Besiktning av Kungsladugårdsgatan

Cykelfrämjandet Göteborg

2023-12-29

Cykelfrämjandet i Göteborgs trafikutskott har granskat den år 2024 färdigställda cykelbanan längs Kungsladugårdsgatan, mellan Högsbogatan och Ståthållaregatan. Sträckan är enligt "Cykelprogram för en nära storstad" en del av pendlingscykelnätet och bör hålla standard därefter. Ombyggnaden av den granskade sträckan färdigställdes under våren 2023. Vi har valt att granska processen från genomförandestudiens (GFS) rapport till den färdiga cykelbanan och jämföra med teknisk handbok 2023:2 och Cykelprogram för en nära storstad.

Stolpe vid Klintens väg

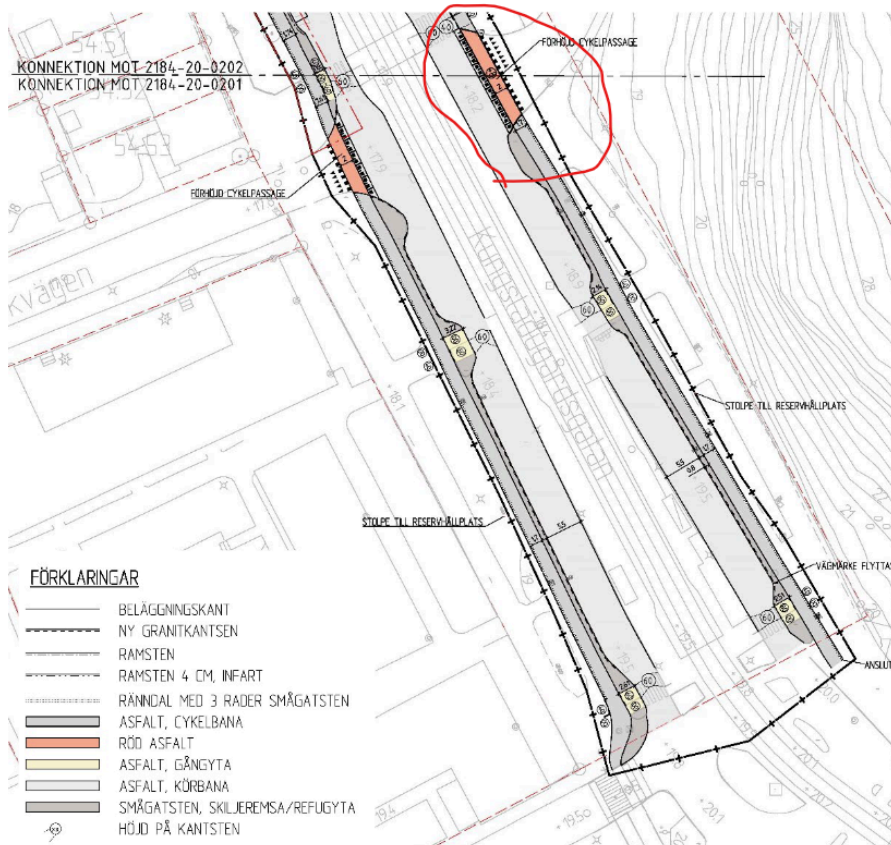
Stolpe "herr gårman" östra sidan vid hållplatsen Klintens väg. Stolpen är kloss an (0 m från) cykelbanan, där cykelbanan dessutom redan är smal, cirka 1,5 m. Avståndet till skylten skall vara minst 0,4 m för att uppnå god standard enligt teknisk handbok¹.

Skylden bör kunna monteras på ett annat sätt. Exempelvis kan vägskyldens placering bibehållas men stolpen flyttas närmare vägbanan, såsom är gjort på västra sidan av samma spårvagnshållplats. Alternativt kan skylden monteras på en stolpe som står i rännan mellan cykelbanan och gångbanan och sträcker sig ut över cykelbanan. Helst skulle ett större grepp göras här för att få en bredare cykelbana samt en tydligare och säkrare passage för gångtrafikanter.

Bilaga 2: Granskning genom besiktningsrunda 2023-10-09

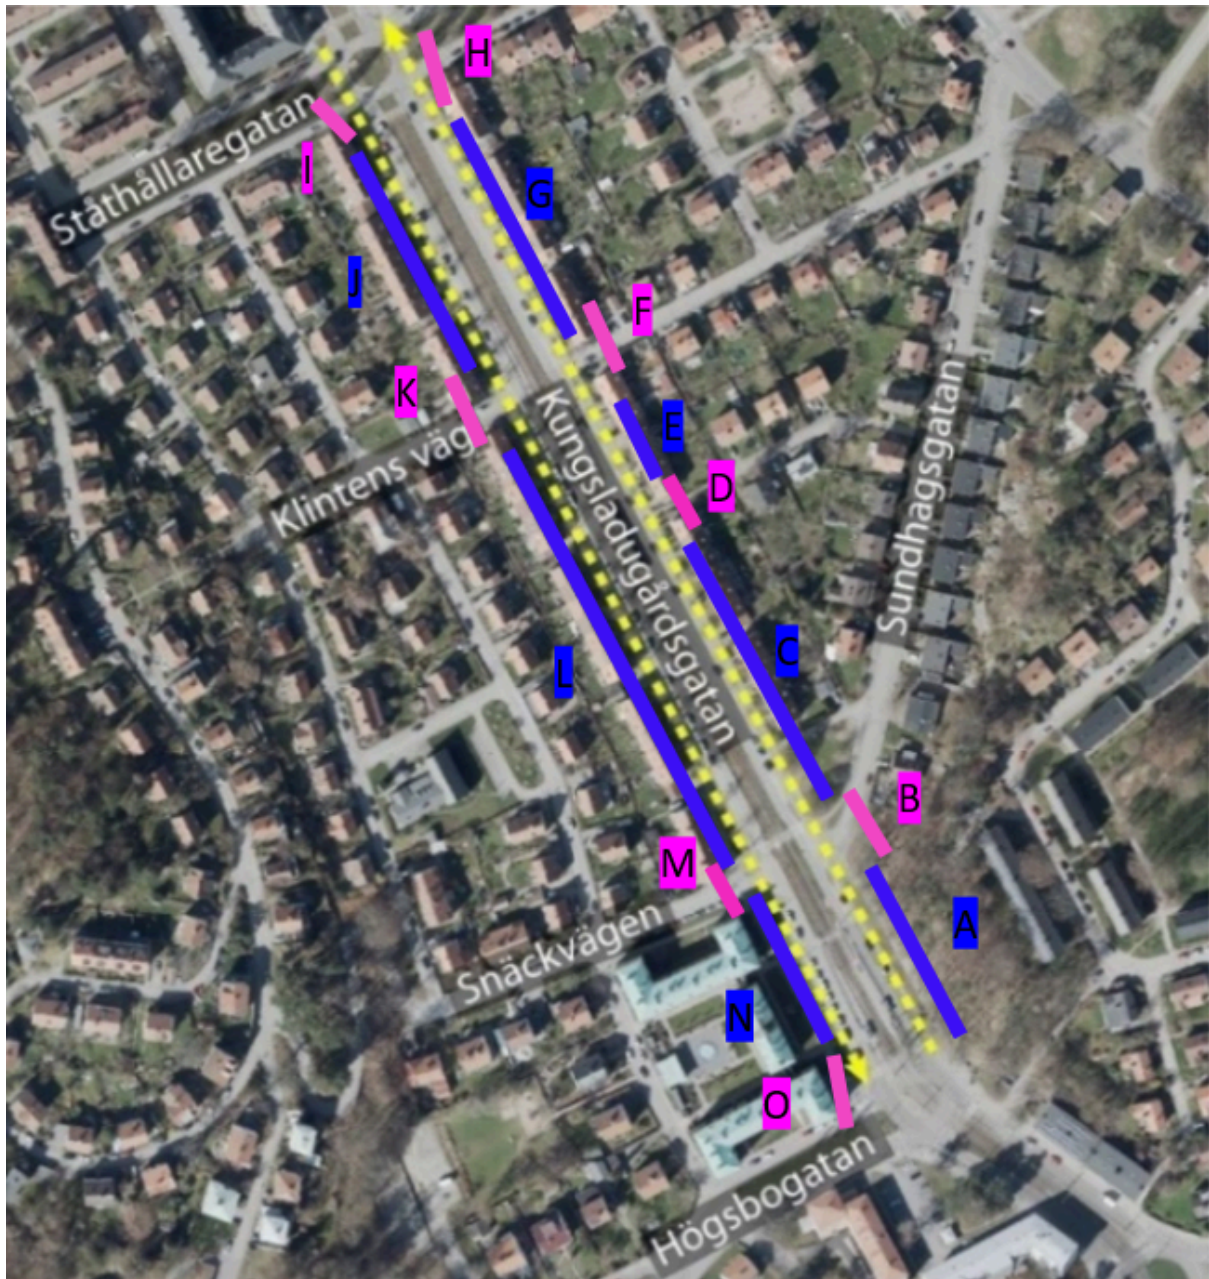
A: Högsbogatan-Sundhagsgatan

Mycket smal gångbana med en remsa till en bred gångbana. Oklart hur man ska gå egentligen. Vore det inte bättre med en bredare gångbana längs med cykelbanan och en liten minipark till höger? Området till höger används redan idag som en minipark. Det sitter ofta folk på bänkarna, speciellt soliga eftermiddagar.

Norra övergångsstället Högshögatan hpl: otydlig separering mot gående. Vägmarkering saknas där rännal saknas samt till vänster mot gåendes väntyta. Som det är byggt kommer många fotgängare till/från Sundshagsgatan att gå den genaste vägen på cykelbanan istället för att runda gräsplätten. Även här vore det bra med en gångbana precis bredvid cykelbanan istället för in mot träden.

B: Korsning Sundhagsgatan

1,9 till 2,0 meter bred i svängfest - mer behövs för att kompensera för utrymmet som svängen tar.

Otydlig separering mot gående. Vägmarkering saknas - gående genar över cykelpassagen och cykelbanan.

För generösa svängradier för högersvängande motorfordon.

Bredd på 1,55 m är trångt. Herrgårmanstolpe står kloss an cykelbanan. Otydlig separering mot gående då avskiljare mellan gång- och cykelbana saknas efter att rännedal upphört samt mot väntytan vid övergångsstället. Underlaget är extra ojämnt här. Brunn som sticker ut utanför kantstenen runt trädet.

2,0 m bred vid övergångsställe och 1,7 m bred i svängfest - mer behövs för att kompensera för utrymmet som svängen tar. Onödigt kantiga och skarpa svängar. Det vore lämpligt att minska på rondellen genom att ta av gräsytan för att mjuka upp svängarna. Hastighetsdämpande åtgärder för motorfordon kan lösas på annat sätt. Rännalen upphör och separering med vägmarkering mot gångbana och väntyta vid övergångsställe saknas.

1,3 till 1,65 m bred. Separering mot väntyta vid övergångsställe saknas. Onödigt kantiga och skarpa svängar. Det vore lämpligt att minska på rondellen genom att ta av gräsytan för att mjuka upp svängarna. Hastighetsdämpande åtgärder för motorfordon kan lösas på annat sätt.

Brutal svängfest
1,4 m som smalast, under minimimåttet i teknisk handbok.
